## COMUNE DI MONTELABBATE

# **PROGETTO DI RIQUALIFICAZIONE AMBIENTALE UNITARIO IN VARIANTE AL VIGENTE PRG LOCALITA' OSTERIA NUOVA, VIA LUNGA**

## **DICHIARAZIONE DI SINTESI**

*Revisione a seguito della nota dell'Autorità Competente Provincia di Pesaro ed Urbino del 04/09/2015*

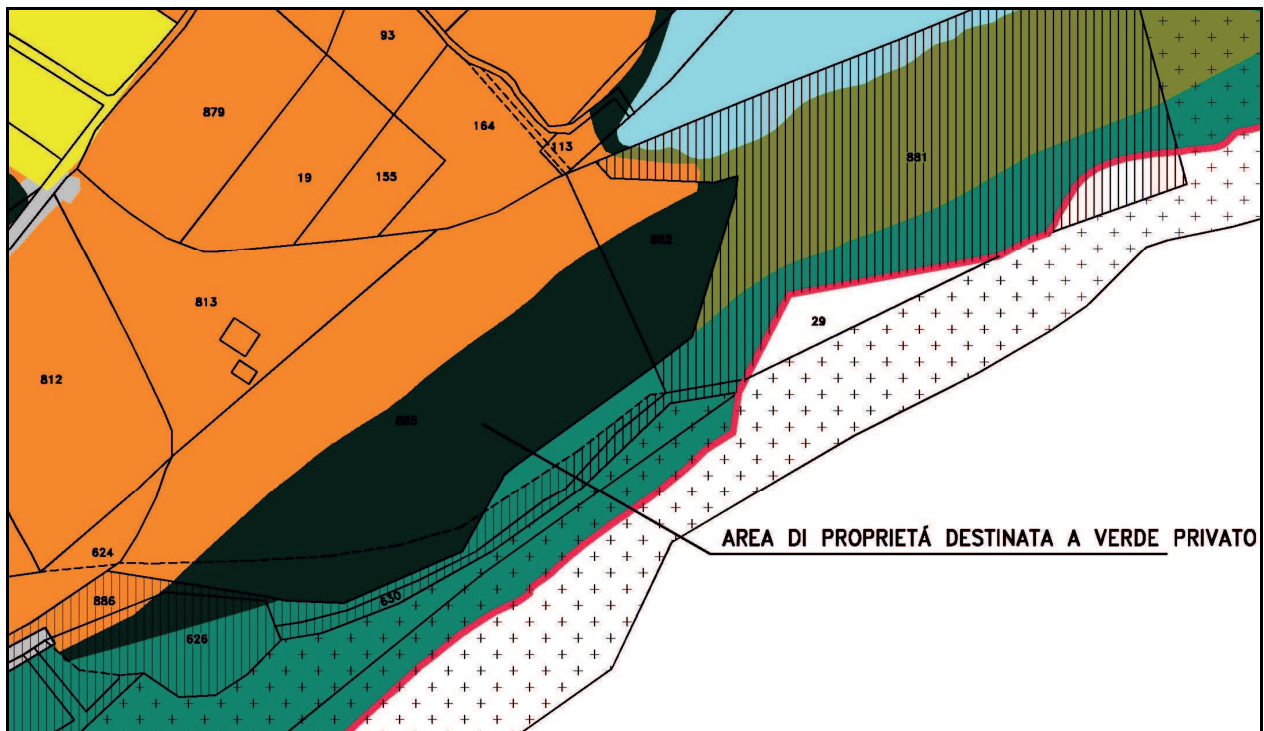
Il perimetro dell'intervento, indicato sulle tavole che hanno a base la cartografia CTR ed il rilievo laser scanner, è stato esteso oltre il limite delle mere divisioni catastali fino ad arrivare alla sponda del Foglia col significato di perimetro che comprende al suo interno gli elementi base della proposta di progetto, ricomprendendo in quest'ultima definizione anche la vegetazione ripariale della sponda fluviale; fa eccezione la particella 29 del foglio n°8 che risulta essere di proprietà privata ma stretta fra due ambiti fluviali (per un fenomeno di divagazione dell'alveo). Le aree che catastalmente afferiscono al progetto sono indicate nell'elaborato R1 "Dettaglio Catastale".

Detto questo, alle aree che si trovano comprese fra il limite dell'area di intervento come sopra definita e le particelle del demanio date in concessione, il progetto prevede la destinazione urbanistica di "Verde naturale" per cui l'Art.10 delle NTA prevede esclusivamente gli interventi concessi dal PPAR nelle fasce di tutela dei corsi d'acqua e quelli previsti dal Regio Decreto 523/1904 per le fasce di servitù idraulica<sup>2</sup>. Questo nelle intenzioni del piano di riqualificazione è sufficiente per garantire il regolare regime delle acque e la salvaguardia del corpo idrico.

Allegato alla presente relazione è fornito un elaborato grafico (Tav. 12) in cui le perimetrazioni della zonizzazione urbanistica (Tav. 7 sono riportate sulla base catastale ed è stata introdotta la retinatura relativa alla distinzione fra aree demaniali e aree demaniali temporaneamente in concessione a privati.

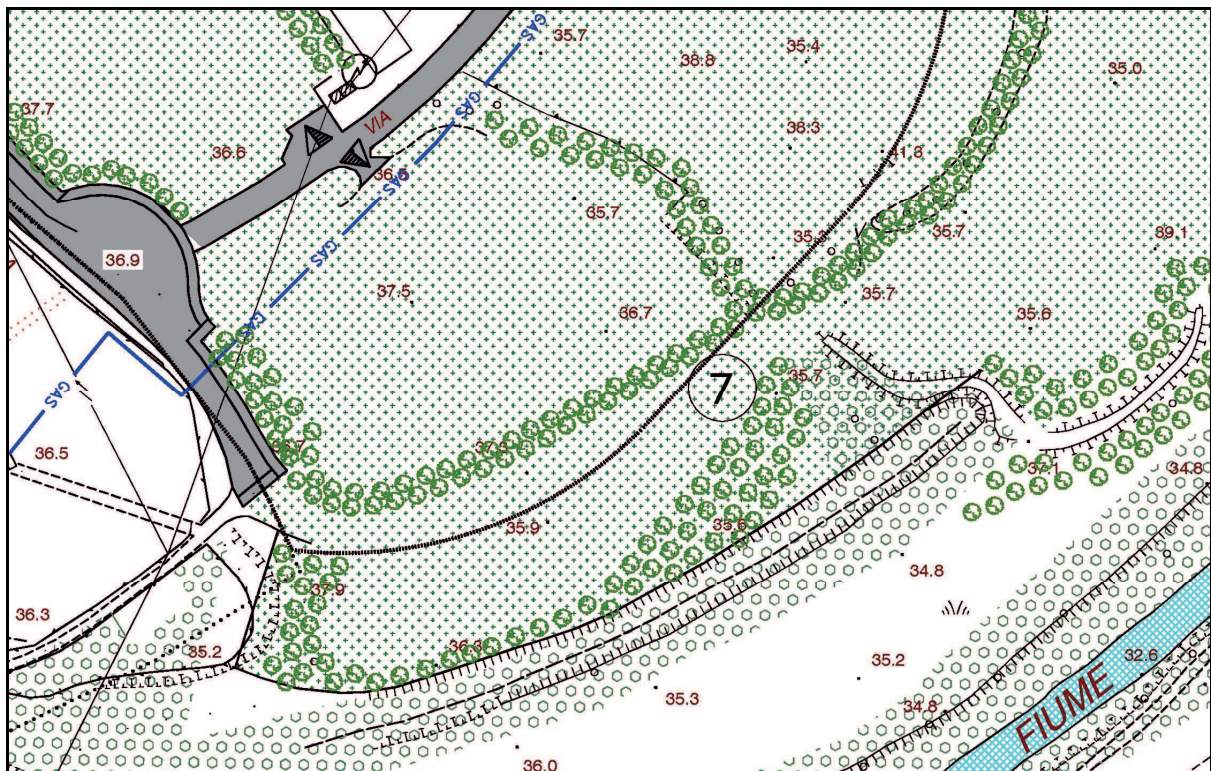
Il progetto di riqualificazione sin dall'inizio del suo iter ha introdotto le tre aree edificabili A, B, C, in posizione libera da vincoli e pericolosità di varia natura; questo col fine dichiarato di dotare le ditte insediate di spazi in cui riorganizzare il processo produttivo. Si precisa che per le strutture esistenti che

insistono in aree a rischio esondazione il progetto prevede specifiche misure di mitigazione e riduzione dei rischi ed un piano di allertamento.

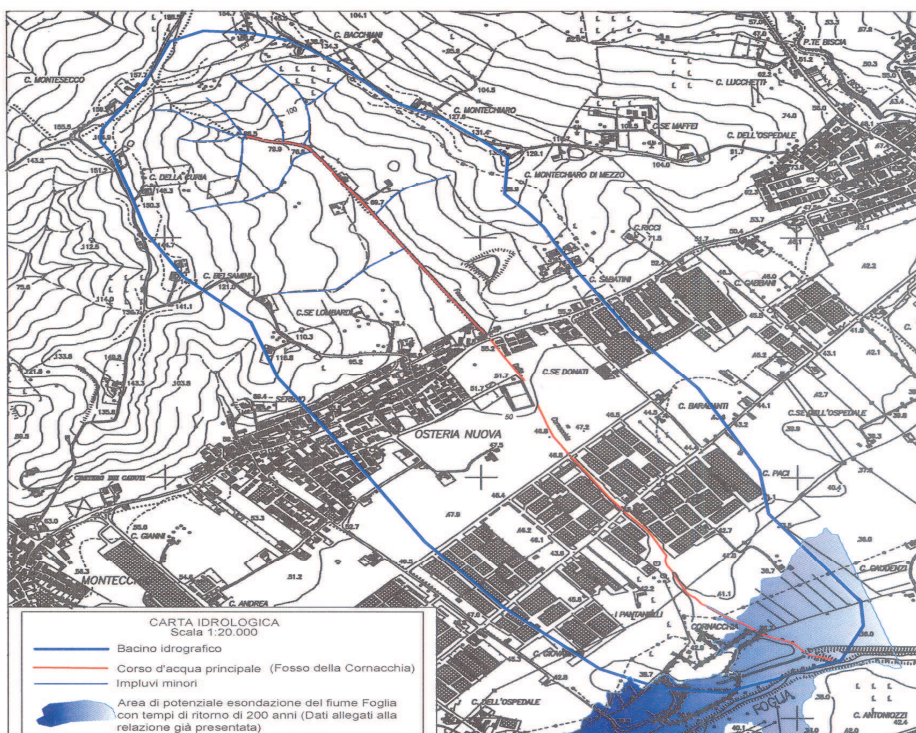
Il mappale 886 è attualmente in concessione alla ditta Frantoio Valle Foglia e sulla tavola di progetto risulta avere destinazione “strada privata di uso pubblico” per il tratto iniziale, mentre il resto è diviso tra le destinazioni di “Zona produttiva destinata a lavorazioni all’aperto e piazzali di stoccaggio”, “Zona a verde privato” e “zona a verde naturale”. Da quanto obiettato nel “Contributo sul Rapporto Ambientale” appare non ammissibile il fatto che il tratto destinato a strada privata rimanga tale anche allo stato di ripristino a suolo agricolo una volta cessata l’attività della ditta concessionaria.

Per ovviare a questa obiezione si propone di modificare il progetto, più precisamente la tav. 11 “Stato di ripristino”, prescrivendo che il tratto interessato venga ripristinato a suolo agricolo al cessare dell’attività in essere: la modifica è illustrata alla figura seguente dove al n°7 corrisponde la rimozione del tratto di strada di accesso.

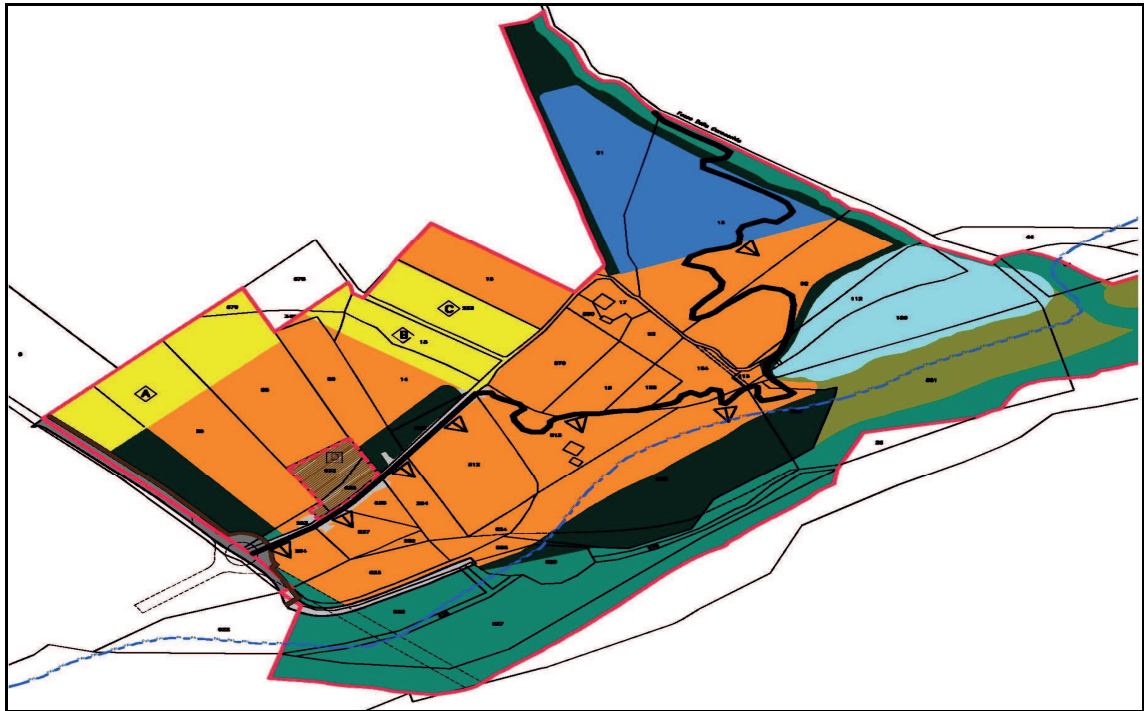
Come argomentato al punto “D” paragrafo 1.4 non si concorda sull'uso del termine “agricole” per definire aree che sono in effetti produttive e destinate a ritornare agricole al cessare delle attività in essere.

Le aree interessate dalle argomentazioni proposte nel contributo al Rapporto Ambientale dalla Autorità di Bacino Regionale, individuate come quelle a sud di via Pantanelli e comprese nel perimetro esondabile con tempo di ritorno di 200 anni, sono quelle all'interno del perimetro individuato sulla figura seguente (le frecce indicano che sono quelle a valle della linea):

L'Autorità di Bacino Regionale chiede di formulare specifiche prescrizioni, circa l'uso del suolo e le attività edilizie, per le zone comprese in tale perimetro che possano garantire un livello di tutela maggiore o uguale a quello definito dagli artt. 7 e 9 delle N.A. del P.A.I., in sostanza la richiesta equivale a traslare la linea del limite esondabile PAI (che in figura è riportata in tratteggio blu) fino al limite riportato in linea grossa nera alla figura precedente.<sup>3</sup>

A tale proposito, viste le N.A. del PAI ed osservato che l'area destinata a "Riorganizzazione del sistema di vasche di decantazione limi" ricade solo in modo molto marginale entro il perimetro considerato e la progettazione esecutiva del sistema deve essere ancora prodotta e sottoposta ad approvazione, sembra chiaro che l'unica destinazione da analizzare dal punto di vista della compatibilità con le richieste avanzate sia quella di "Zone temporaneamente destinate a lavorazioni all'aperto e a piazzali di stoccaggio".

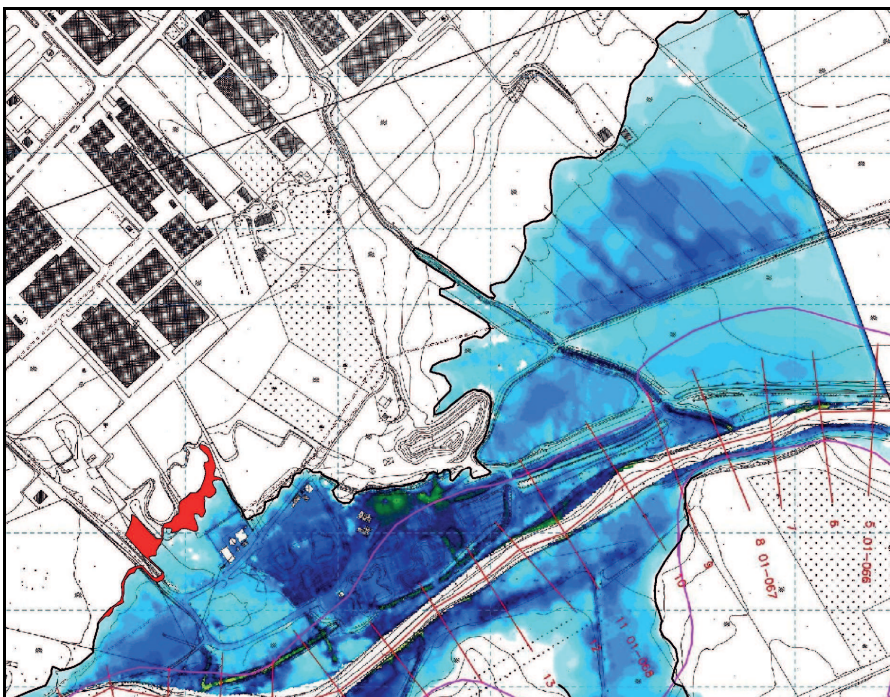
Sulla scorta di queste indicazioni dell'allegato "A" circa le caratteristiche di ammissibilità degli interventi in area esondabile si è impostato una parte dello studio idraulico di dettaglio volto alla valutazione dell'influenza della presenza dei cumuli di materiale granulare sul regime idraulico locale.

Dallo studio emerge che l'influenza dei cumuli sul perimetro inondabile è veramente marginale, ed è limitato ad una zona i cui tiranti idrici sono al massimo di circa 20 cm, alla figura seguente c'è un confronto fra le aree inondabili con tempo di ritorno di 200 anni con e senza cumuli di materiale, la differenza è rappresentata dall'area evidenziata in colore rosso sulla figura.

Si è poi verificata l'incidenza della presenza dei cumuli sul volume di acqua defluito nella zona in cui i cumuli stessi sono presenti, si noti bene non sul totale del volume defluito ma solo sulla parte di volume defluito nella zona in cui si ha presenza dei cumuli.<sup>4</sup>

Da quest'ultima valutazione si ha che la presenza dei cumuli influisce sul volume di acqua defluito nell'area di loro competenza con una incidenza pari allo 0,14%.

Dalle simulazioni effettuate inoltre si conclude che la presenza dei cumuli provoca modeste variazioni di livello e che le stesse tendono ad annullarsi all'aumentare della distanza dalla zona interessata dai cumuli, quindi il fatto che essi siano lasciati in loco non determina alterazioni del naturale deflusso delle acque nell'alveo di piena non causando variazioni né a monte né a valle del livello di rischio associato a piene con tempo di ritorno pari a 200 anni.
